Riscontro al verbale della Conferenza dei Servizi del 19.09.22
RELAZIONE di CONTRIBUTO TECNICO SCIENTIFICO

Pratica G07_2022_01176
Contributo tecnico G07_2022_01176_005

**SITO: PUNTO VENDITA CARBURANTI ITALIANA PETROLI 48635 (GIA' TOTALERG)
PRESSO AREA DI SERVIZIO VALLE SCRIVIA OVEST (n° 00752 ANAGRAFE REGIONALE
SITI CONTAMINATI)**

Nella planimetria che segue fornita dal progettista è indicata l'ubicazione del piezometro:

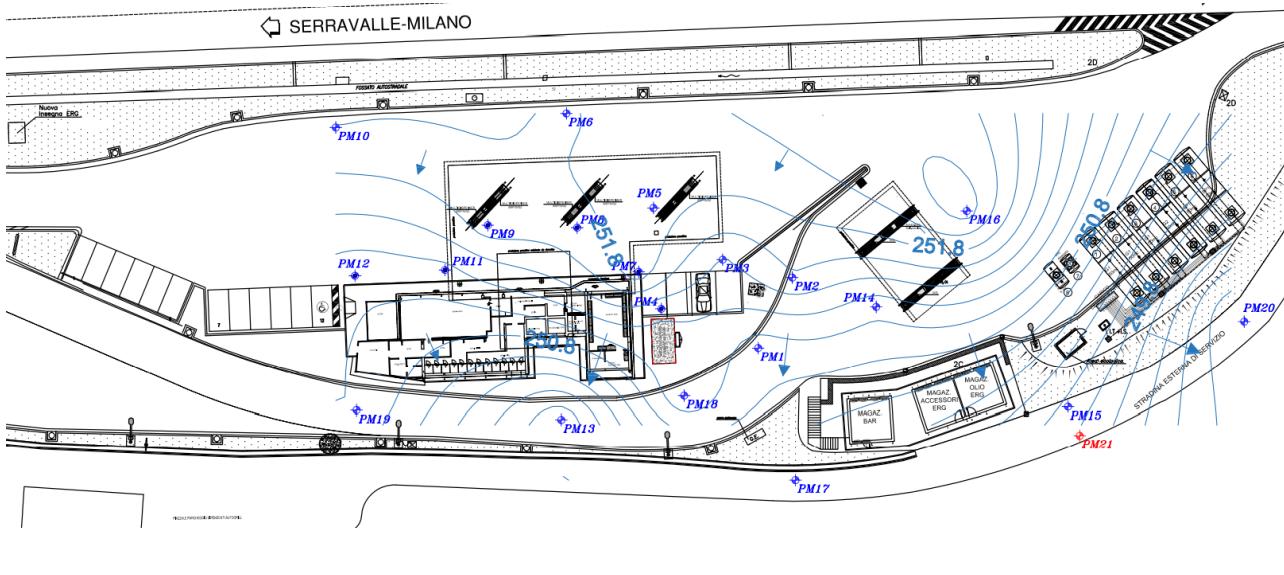
Si concorda con la realizzazione del piezometro denominato PM21 così come ubicato in planimetria, vista l'impossibilità e la poca significatività rappresentata dal progettista circa l'installazione di un presidio di monitoraggio più a valle.
